Title - Sujet Sniper Concealment Systems	
Solicitation No. - N° de l'invitation W8476-195992/A	Amendment No. - N° modif. 002
Client Reference No. - N° de référence du client 6000454603	Date 2019-05-08
GETS Reference No. - N° de référence de SEAG PW-\$\$PR-765-76628	
File No. - N° de dossier pr765.W8476-195992	CCC No./N° CCC - FMS No./N° VME
Solicitation Closes - L'invitation prend fin at - à 02:00 PM on - le 2019-06-06	Time Zone Fuseau horaire Eastern Daylight Saving Time EDT
F.O.B. - F.A.B.	
Plant-Usine: <input type="checkbox"/> Destination: <input type="checkbox"/> Other-Autre: <input type="checkbox"/>	
Address Enquiries to: - Adresser toutes questions à: Dubé, Jonah	Buyer Id - Id de l'acheteur pr765
Telephone No. - N° de téléphone (613) 859-0788 ()	FAX No. - N° de FAX () -
Destination - of Goods, Services, and Construction: Destination - des biens, services et construction:

MODIFICATION DE L'INVITATION 002

La présente modification à la sollicitation vise à répondre à des questions de l'industrie (Section A) et pour apporter des changements à la sollicitation (Section B).

ANNEXE C
SPÉCIFICATION
POUR
COUCHE DE BASE POUR DISSIMULATION
(CBD)

Figure 1. Emplacement des mesures de la veste CBD

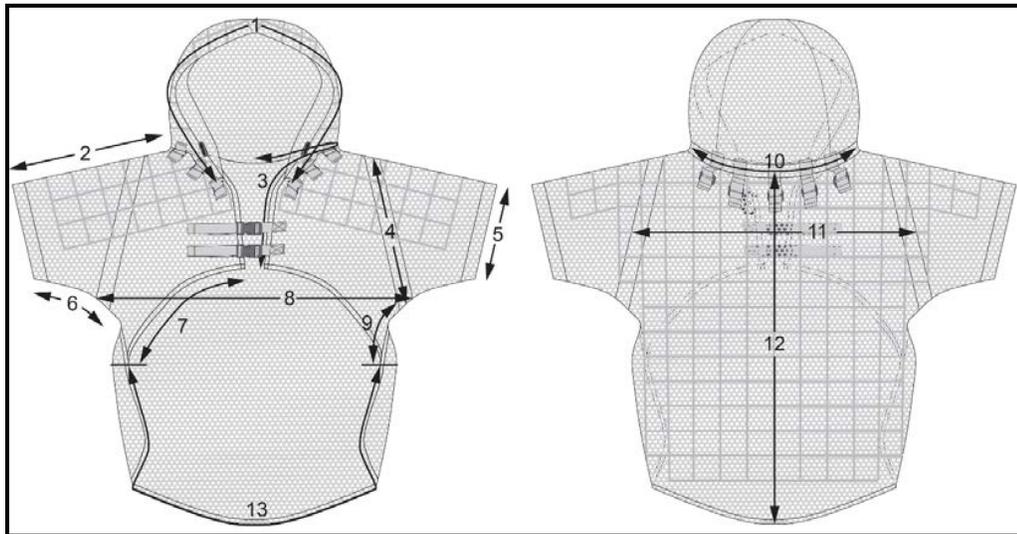
Figure 1. Emplacement des mesures de la veste CBD – Largeur de l'épaule – Est-ce une mesure du bord de la manche au coin de la capuche ou du bord de la manche au bord de la ligne du cou?

- Si du bord de la manche au coin de la capuche, une mesure de 16,5 pouces serait-elle acceptée?
- Si du bord de la manche au bord du cou, une mesure de 20 pouces serait-elle acceptée?

Question 7

Annexe C – Réf. 4.1.10 et 4.2.12 – Veuillez indiquer si l'espacement du quadrillage des vestes et pantalons CBD est acceptable à une distance de 2,5 po. Le capuchon de la veste a des quadrillage de 2,5 " et moins en direction de la couronne avant en raison des techniques de conception et de production.

Annexe C, Figure 1, Réf 2, "Largeur de l'épaule" indique une dimension de 21 ± 1 pouces. Cette mesure est prise du bord de la manche à la ligne du cou. En tant que tel, tout ce qui va de 20 à 22 pouces serait acceptable.

L'Annexe C - Réf 4.1.10 est mise à jour comme suit:

Le filet de la veste CBD doit être constitué d'un quadrillage de 2 po ± 0,5 po de largeur qui couvre l'ensemble du matériau de base, comme il est illustré aux figures 1 et 3.

Figure 2. Emplacement des mesures du pantalon CBD

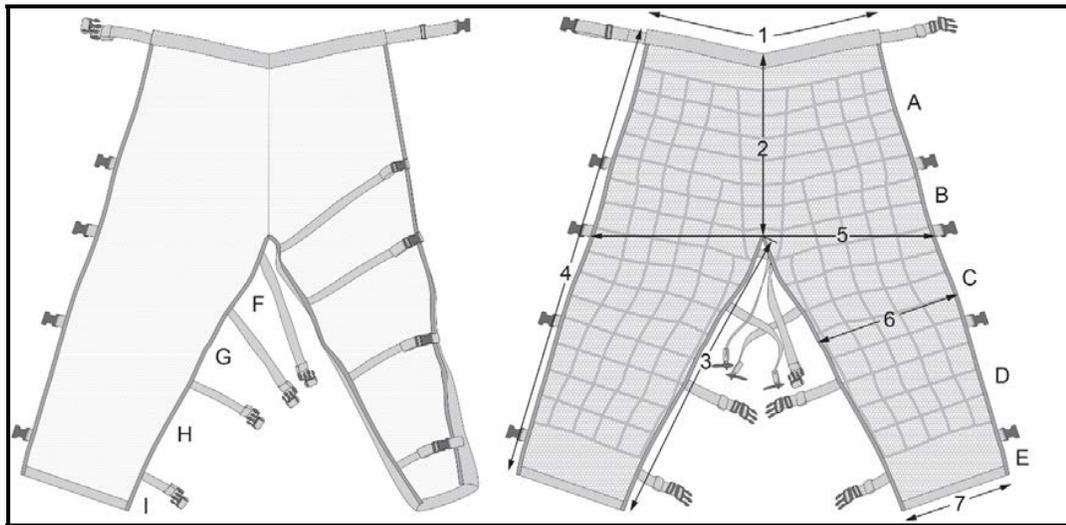
Figure 2. Emplacement des mesures du pantalon CBD – Largeur aux hanches, en ligne avec la fourche – Une mesure de 34,5 pouces serait-elle acceptée?

Figure 2. Emplacement des mesures du pantalon CBD - Longueurs d'ajustement des courroies F– I : Doit être plus long pour supporter la taille de la cuisse.

- F – Courroie d'entrejambe – Une mesure de 17 " serait-elle acceptée?
- G – Courroie d'entrejambe – Une mesure de $16" \pm \frac{1}{2}"$ "serait-elle acceptée?
- H – Courroie d'entrejambe – Une mesure de $12" \pm \frac{1}{2}"$ "serait-elle acceptée?
- I – Courroie d'entrejambe – Une mesure de 10 " serait-elle acceptée?

La dimension de l'annexe C, réf. 5, Figure 2, était à l'origine répertorié comme 29 ± 1 pouces. Celle-ci a été mise à jour pour que les dimensions acceptables dans la référence 5. La figure 2 mesure $31,5 \pm 3,5$ pouces; veuillez vous référer aux Changements 1 et 2 ci-dessous.

Les dimensions des réf. F, G, H et I de la figure 2 de l'annexe C, SPÉCIFICATION POUR COUCHE DE BASE POUR DISSIMULATION (CBD), ont été mises à jour comme suit:

Figure 2, référence F: à l'origine $10 \pm \frac{1}{2}$ pouces, mise à jour à 13 ± 4 pouces.
Figure 2, référence G: à l'origine $10 \pm \frac{1}{2}$ pouces, mise à jour à 13 ± 4 pouces.
Figure 2, référence H: à l'origine $10 \pm \frac{1}{2}$ pouces, mise à jour à 11 ± 1.5 pouces.
Figure 2, référence I: à l'origine $10 \pm \frac{1}{2}$ pouces, reste inchangée.

L'Annexe C - Réf 4.2.12 est mise à jour comme suit:

Le filet du pantalon CBD doit être constitué d'un quadrillage de 2 po ± 0,5 po de largeur qui couvre l'ensemble du matériau de base recouvrant l'arrière des jambes des tireurs d'élite des FAC, comme il est illustré à la figure 2.
